INHALT

der 14. Folge

Von außen nicht sichtbare Ablösungen bei Dehnungsprüfungen an Vergußmassen

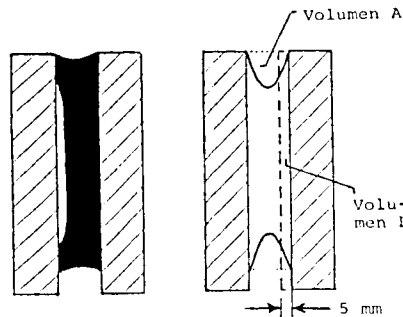
Bei der Prüfung von Fugenvergüßmassen auf Dehnung und Haftverhalten im Fugenmodell nach Rabe muß festgestellt werden, ob die Vergüßmasse die vorgeschriebene Dehnung ohne Risse und Ablösungen übersteht. Eine Prüfstelle fragt an, ob hierbei nur diejenigen Risse und Ablösungen zu bewerten sind, die bei Betrachtung des Fugenmodelles von außen erkennbar sind. Die Prüfstelle weist darauf hin, daß bei manchen Vergüßmassen nur in der Mitte der Betonplatten Ablösungen auftreten, wobei am Plattenrand eine vollständige Haftung erhalten bleibt. Die inneren Ablösungen sind von außen nicht erkennbar.

Im Teil 19 der DIN 1996 heißt es im Abschnitt 6: „Als Maß für Dehnbarkeit und Haftvermögen der Probe wird ... die bis zum Beginn des AblöSENS der Probe von den Wandungen der Betonplatten oder bis zum Auftreten von Rissen in der Probe erreichte Verbreiterung der Fuge auf 0,1 mm angegeben.“ Daraus geht hervor, daß nicht nur die von außen sichtbaren Ablösungen und Risse, sondern auch die inneren Ablösungen bewertet werden müssen. Im linken Teil der schematischen Querschnittsskizze ist dargestellt, wie die inneren Ablösungen nach dem Dehnversuch vielfach aussehen. Ob innere Ablösungen aufgetreten sind, ist nach dem Versuch fast immer schon daran zu erkennen, daß die Einwölbungen der Fugenvergüßmasse an der Oberseite (und an der Unterseite) viel zu flach sind. Im rechten Teil der Querschnittsskizze ist ungefähr maßstäblich dargestellt, wie tief die Einwölbungen der Fugenvergüßmasse bei einer Dehnung um 5 mm sein müssen. Die gestrichelte Linie stellt die ursprüngliche Lage der rechten Doppelplatte dar. Der Zwischenraum bis zur Endstellung der rechten Betonplatte ist als Volumen „B“ bezeichnet. Da das Volumen der Vergüßmasse beim Versuch praktisch nicht größer werden kann, muß sich, wenn keine Ablösung auftritt, an den Außenseiten eine entsprechende Einmuldung ergeben. Da die Fuge 20 cm lang ist, kann im mittleren Teil die Einmuldung an den vertikalen Außenseiten vernachlässigt werden. Im mittleren Teil muß dann das Volumen „A“ fast genau der Hälfte des Volumens „B“ entsprechen. Innere Ablösungen können prüftechnisch erfaßt werden, wenn beim Dehnversuch die Kraft gemessen wird, die für die Dehnung aufgewendet werden muß. Die Dehnkraft fällt beim Beginn einer inneren Ablösung fast immer stark ab. Wenn die Messung der Dehn-

kraft nicht möglich ist, können innere Ablösungen auf einfache Art wie folgt festgestellt werden: An einer nur flachen EinmULDUNG, wie sie im linken Teil der Skizze dargestellt ist, ist schon mit sehr großer Wahrscheinlichkeit das Vorhandensein innerer Ablösungen zu erkennen. Um sicher zu gehen, wird dann die Probe mit den beiden Betonplatten bei -10°C aus dem Fugenmodell herausgenommen. Unmittelbar anschließend werden beide Betonplatten auseinander gezogen oder auseinander geschlagen. Durch die Kerbwirkung der inneren Ablösung reißt dabei auch noch der äußere bisher nicht abgelöste Rand ab. Beim Betrachten der so entstehenden Reißfläche zeichnet sich die innere Ablösung dadurch ab, daß ihre Fläche weniger stumpfschwarz (mehr glänzend) aussieht als die Abrisse, die beim gewaltsamen Auseinanderziehen (Auseinander-schlagen) der Betonplatten entstanden sind. Außerdem ist die innere Ablösung deutlich an einer EinmULDUNG zu erkennen, wie sie im linken Teil der Skizze an der linken Betonplatte dargestellt ist.

Wenn bei einem Dehnversuch im Fugenmodell nach Rabe innere Ablösungen aufgetreten sind, dann hat der Verguß-masse die an sie gestellte Anforderung nicht erfüllt.
